基準不適合箇所

改善の内容

アイドラ プーリー

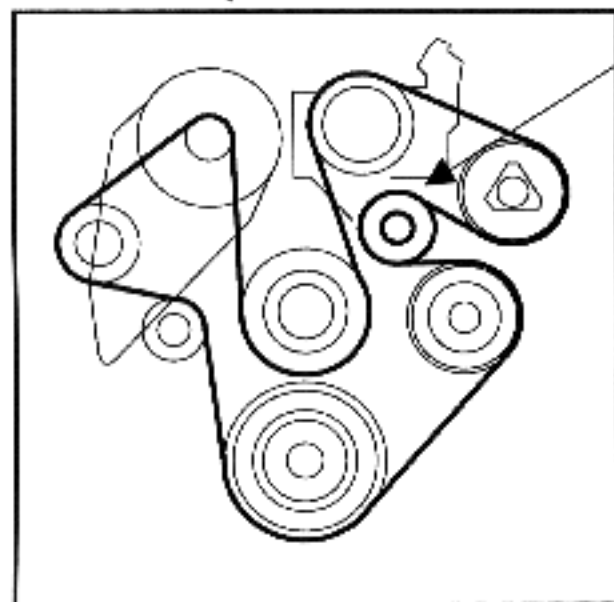
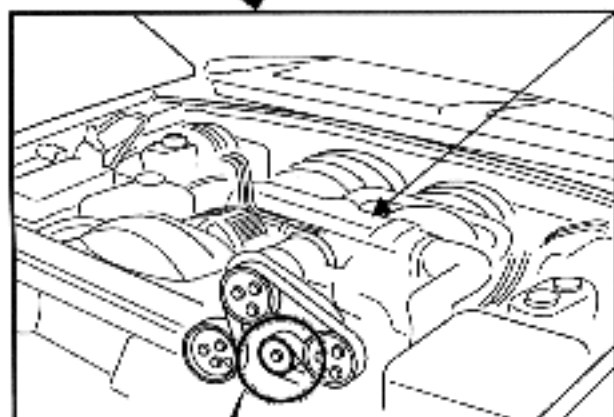
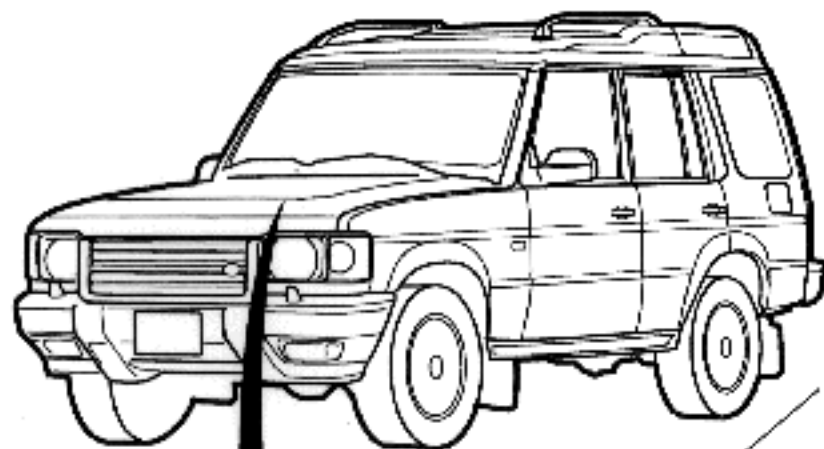
原動機の冷却水ポンプ等の補機類を駆動するベルトの張り具合を調整するアイドラプーリー（ベルトの張力調整用滑車）の強度が不足しているため、そのままの状態で使用を続けると、当該プーリーが破損し、冷却水ポンプ等の駆動ベルトが滑り、最悪の場合、冷却水ポンプが作動せずオーバーヒートに至るおそれがあるとともに、パワーステアリングの機能が損なわれ、ハンドルが重くなるおそれがある。

全車向、当該プーリーを対策品と交換する。
